**Avis délibéré de la Mission régionale d'autorité  
environnementale de Bretagne sur la mise en compatibilité  
du plan local d'urbanisme de Ploemeur (56)**

n° 2022-009620

Avis délibéré 2021AB20 du 9mai 2022

## II. Réponses sur les points relevés par la MRAe

Figure 1: Plan de localisation des secteurs concernés par les modifications de zonages

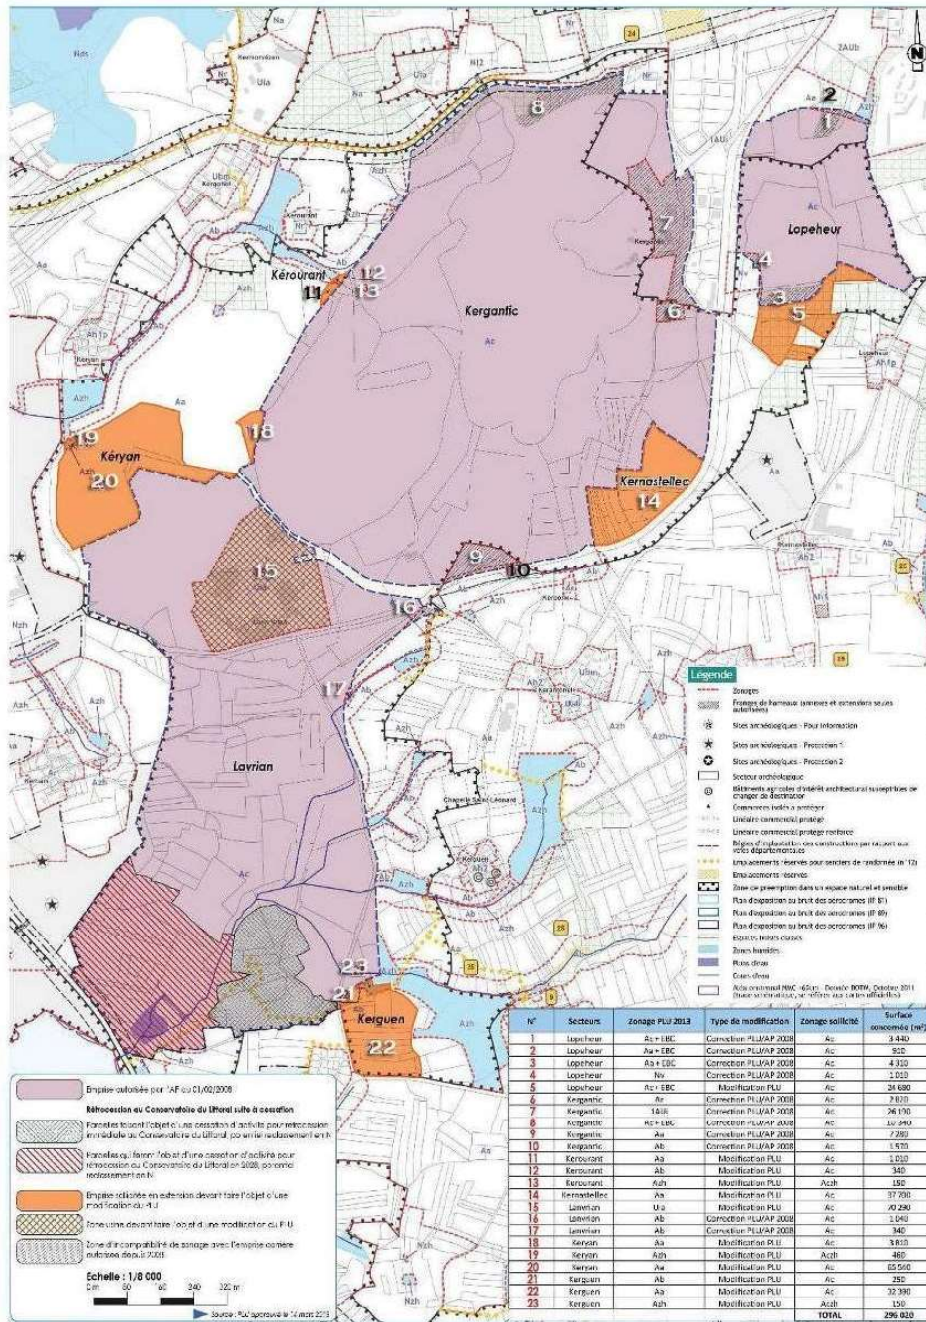
difier le zonage des cinq secteurs sollicités en extension de la carrière (cf. figures 1 et 2) ainsi que de certains secteurs à l'intérieur de la carrière actuelle, soit une superficie d'environ 29 hectares (dont 17 hectares d'extension), afin de les rendre compatibles avec les activités de la carrière. Les zones sont actuellement occupées par des parcelles agricoles bocagères, des boisements, des prairies ou encore des plans d'eau. Elles sont classées au PLU pour la majorité en zones d'activités agricoles ou industrielles.

Le choix du site se justifie par la présence du gisement dans ce secteur. Les zones sollicitées en extension y sont liées pour la majorité ; toutefois, certaines ne serviront pas à l'extraction, mais simplement au stockage des produits finis. Le dossier ne présente pas d'autres secteurs envisageables notamment pour ces activités.

Au cours du processus d'évaluation environnementale, les périmètres des extensions ont évolué afin de prendre en compte certains enjeux. Au total, presque 3 hectares ont été retirés. Les différentes raisons ayant mené à ces modifications ne sont pas présentées.

**L'évaluation devrait faire apparaître une analyse comparée des choix d'extension possibles, entre plusieurs secteurs, et présenter les critères retenus qui ont amené à la diminution des extensions sollicitées, du point de vue des enjeux paysagers, de biodiversité et des nuisances.**

L'ensemble des extensions demandées ont fait l'objet de nombreuses discussions avec les parties prenantes, dont la commune de Ploemeur, et ont fait l'objet de réduction de surfaces significatives afin de répondre au mieux aux différentes attentes, dans le cadre de la séquence éviter, réduire, compenser de la modification du PLU liée au projet.

A l'issue de ce travail, seules les surfaces strictement indispensables à l'activité future du site ont été conservées.

Ainsi, l'extension sollicitée par Imerys au niveau de la zone de Kergantic a été identifiée de façon logique car située dans le prolongement de la plateforme de stockage de sable commercialisable actuelle. L'augmentation de la surface de stockage devrait permettre ainsi à l'industriel de rationaliser l'utilisation de cette plateforme, en termes de gestion des stocks, mais également en termes de sécurité (visibilité, meilleure gestion du trafic...).

L'extension au niveau de la zone de Kerguen a été sollicitée par Imerys pour stocker provisoirement de la terre végétale. Ce stockage temporaire permettra de limiter l'impact paysager pour la commune qui aurait été causé par une élévation plus importante du stock sud. Ce stockage doit être repris lors des phases de remise en état finale du site.

Figure 1 : Plan des évolutions du projet Kerguen

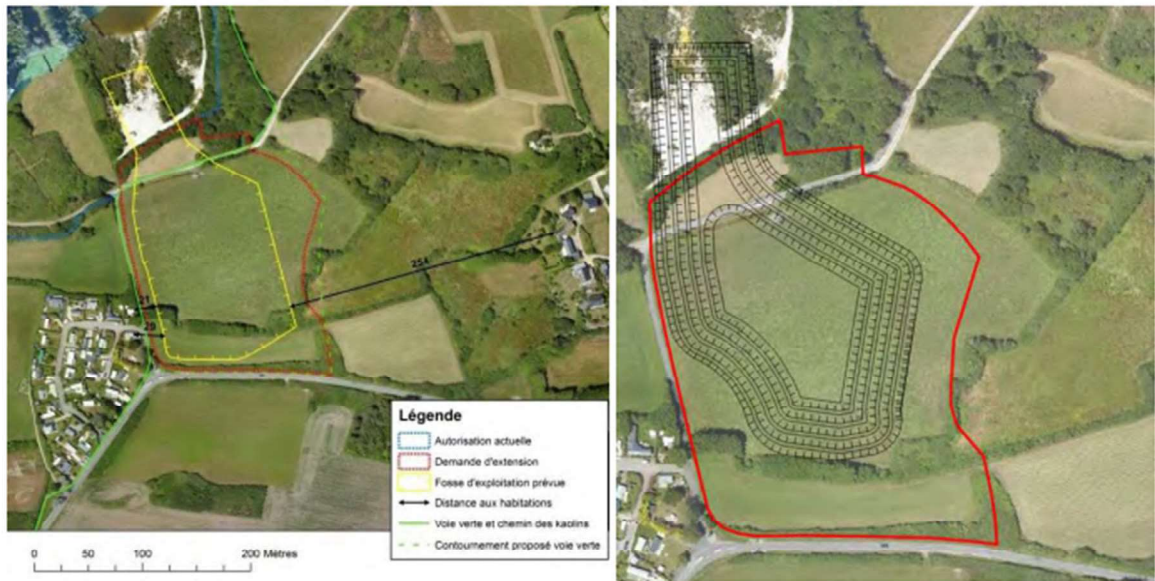
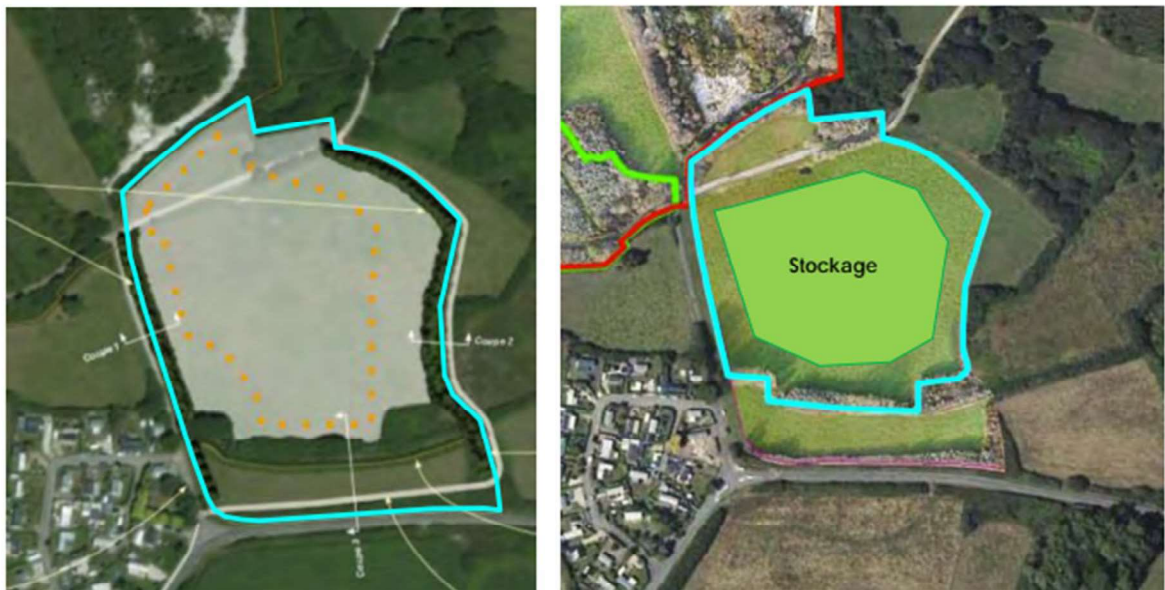
Pour les zones humides, seul l'inventaire du PLU actuel est pris en compte. Un inventaire complémentaire dans le cadre du projet de la carrière a été réalisé, mais seuls des extraits sont présentés. Ils montrent la présence de zones humides sur les secteurs en extension, mais ces résultats ne sont pas pris en compte dans la modification du PLU. Par exemple, une zone humide est présentée au nord de l'extension de Kerguen sur toute la limite entre la carrière actuelle et cette extension (figure 3).

Sur le secteur de Kerguen, aucune extraction n'aura lieu contrairement au souhait initial de la société Imerys. Seul un stockage temporaire de terre végétale sera réalisé avec une limitation de l'activité en dehors des périodes estivales.

Comme pour l'ensemble des secteurs en extension, la commune a demandé à la société Imerys de réaliser des modèles paysagers afin de mettre en place des écrans efficaces pour limiter l'impact visuel au niveau des habitations voisines.

Ainsi sur ce secteur, IMERYS réalisera des ouvrages paysagers conformément à la demande de la commune.

En plus de cette mesure de réduction, un recul de la limite au sud de l'autorisation a été demandé permettant une augmentation de la distance entre le projet et le camping du Menhir.

Figure 2 : Plan des évolutions du projet Keryan

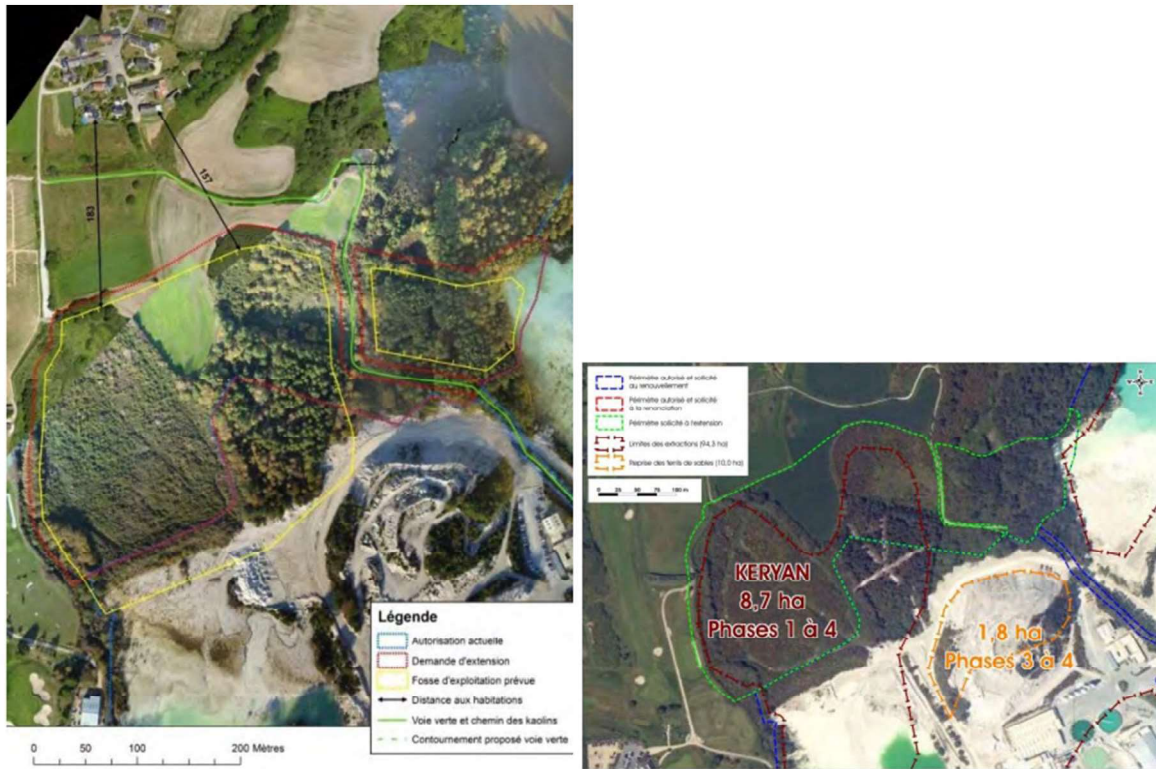
**L'évaluation devrait faire apparaître une analyse comparée des choix d'extension possibles, entre plusieurs secteurs, et présenter les critères retenus qui ont amené à la diminution des extensions sollicitées, du point de vue des enjeux paysagers, de biodiversité et des nuisances.**

Le secteur de Keryan a été identifié par la société Imerys comme un secteur riche en kaolin. Malgré tout, la commune a tenu à maintenir une zone vierge entre le projet d'exploitation et les premières habitations. De plus, des mesures paysagères ont été demandées afin de limiter l'impact visuel de l'activité sur le voisinage.

Par conséquent, IMERYS a revu son projet d'exploitation, d'une part en limitant son emprise et d'autre part en réalisant un merlon végétalisé afin de créer une bande arbustive avant de commencer les travaux d'exploitation.
